PZD.261.43.2022.10

ZAPYTANIA DO SWZ – NR 1

Dotyczy postępowania prowadzonego pn.: **„Rozbudowa drogi nr 5335P Odolanów – Boników na odc. dł. ok. 3,4 km”**

Rys. 5.2.9.1. Znak P-23 (P-23 mini)

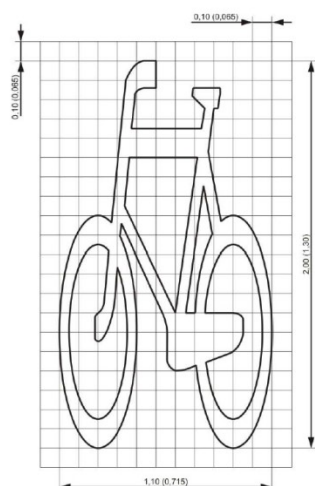
Z uwagi na konieczność wykonania piktogramów (A-17, P-23, P-26) zwracamy się z prośbą o podanie informacji, jakiej wielkości poszczególne piktogramy mają zostać wykonane na przedmiotowym zadaniu.

Znak P-23 - wielkość normalna - standardowa [1,10x2,00]

Znak P-26 - wielkość normalna - standardowa [1,30x1,50]

U-11a

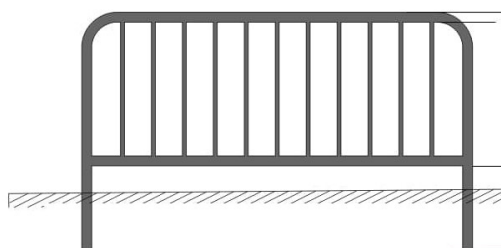
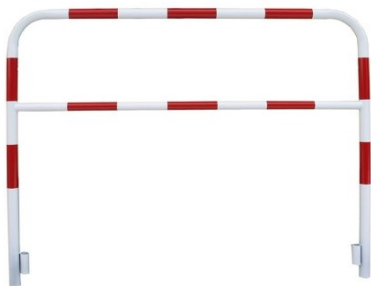
Ad kosztorys poz nr 132 i 133. Prosimy o wyjaśnienie co oznacza zapis „typ 2”. W ogrodzeniach U12a i U 11a nie rozróżnia się rodzajów typów. Prosimy o zamieszczenie rysunków tych ogrodzeń.

Zamawiający informuje, że zapis „typ 2” w opisie poz. 132.d.1.9 oraz poz. 133.d.1.9 kosztorysu ofertowego pojawił się omyłkowo. Poniżej rysunki barier U-11a i U-12a.
